SCCV SUPERSTARLINER

PLAN DE MASSE PC 02 1/150

PC 02 MAJ 2022
 du 23-02-22

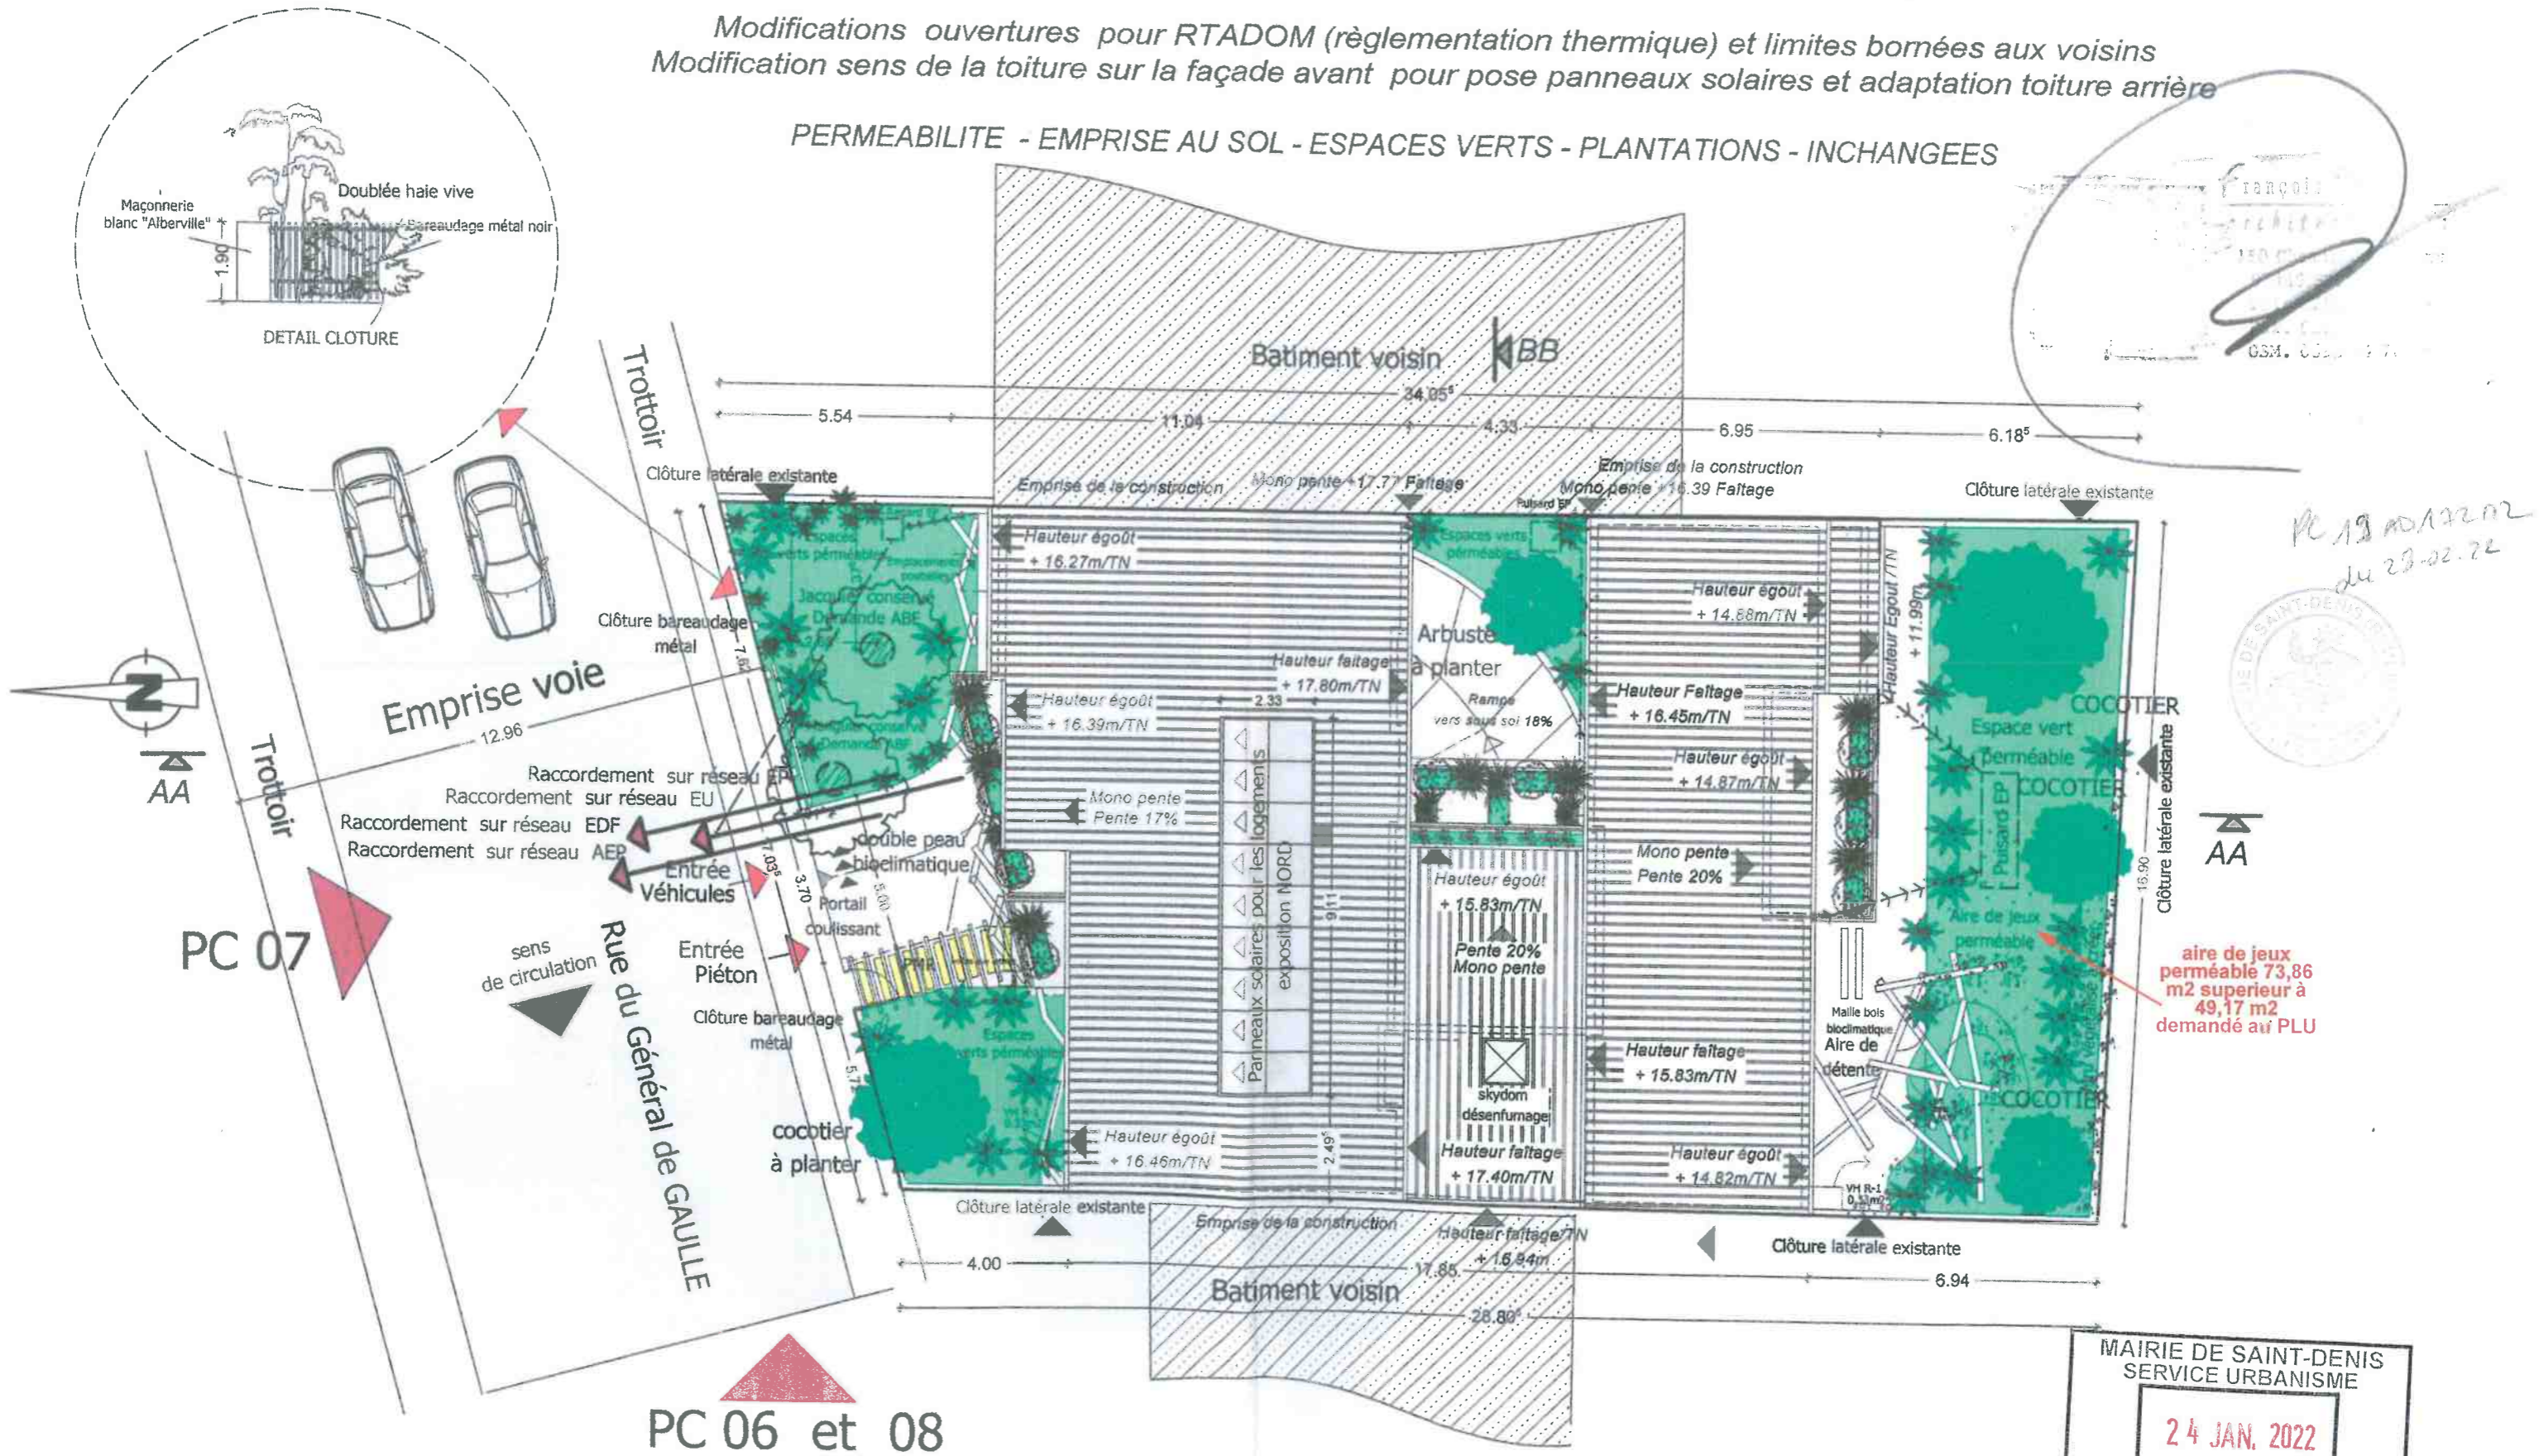
Modifications ouvertures pour RTADOM (réglementation thermique) et limites bornées aux voisins
 Modification sens de la toiture sur la façade avant pour pose panneaux solaires et adaptation toiture arrière

PERMEABILITE - EMPRISE AU SOL - ESPACES VERTS - PLANTATIONS - INCHANGEES

aire de jeux perméable 73,86 m2 supérieur à 49,17 m2 demandé au PLU
